Comune di VARZO  
Provincia del VERBANO CUSIO OSSOLA  
Quadro del dissesto.

*Trasmissione del parere condiviso espresso dal Gruppo Interdisciplinare.*

Comune di VARZO  
Procedimento n. 26 – 2002/2003 -19.18

Oggetto: Comune di **VARZO** (VB)  
Variante al Piano Regolatore Generale Comunale  
Tavolo tecnico del 11.04.2002  
Pratica n.A20574  
D.G.R. n. 31-3749 del 6 agosto 2001; D.G.R. n. 45-6656 del luglio 2002; D.G.R. 1-  
8753 del 18.03.03  
Trasmissione del parere definitivo per l'aggiornamento PAI

Allegato 1a - Ambiti dei quali si suggerisce l'inserimento in Classe IIIB4

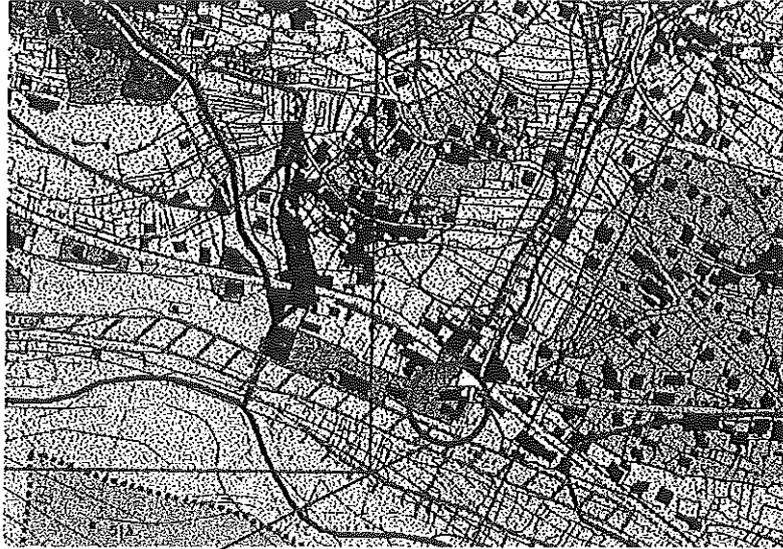
9. Come evidenziato nelle tavole allegate si suggerisce inoltre che:
  - 9.1. Allegato 1 venga recepito quanto già suggerito in merito alla necessità di inserire in classe IIIb4 gli edifici posti in destra idrografica in fregio all'alveo del Rio della Valle

Allegato 1b - Ambiti dei quali si suggerisce l'inserimento in Classe IIIA

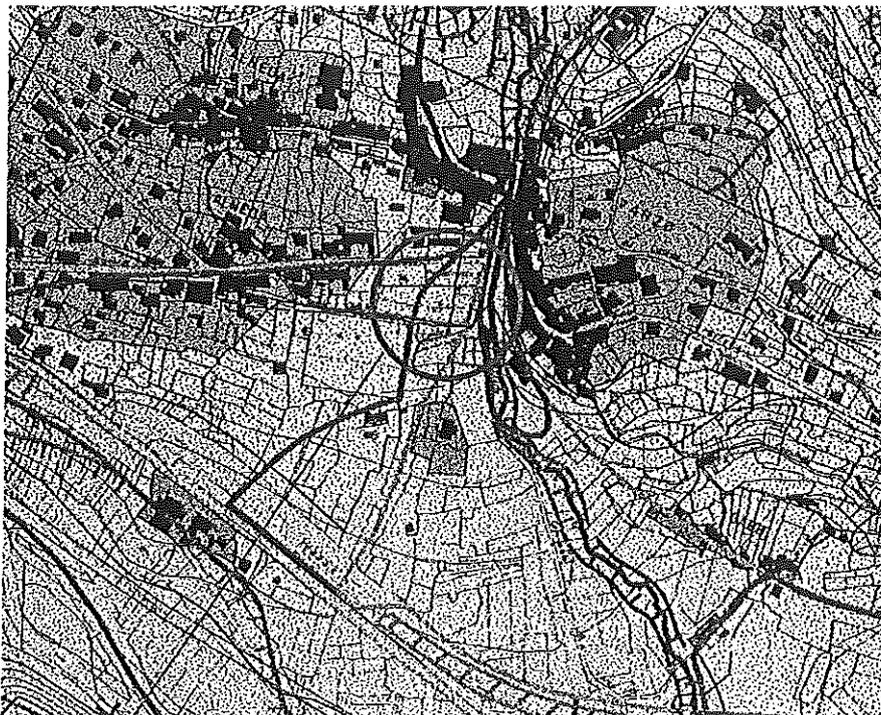
- 9.2. Allegato<sup>1, b</sup>(2) in riferimento a quanto già suggerito al punto 13 del precedente parere, preso atto di quanto nuovamente indicato dal professionista, si suggerisce in ogni caso di inserire in classe IIIa (quali ambiti a rischio medio) i settori in destra idrografica ora in Classe II, ubicati presso il cimitero (area a nord-est)
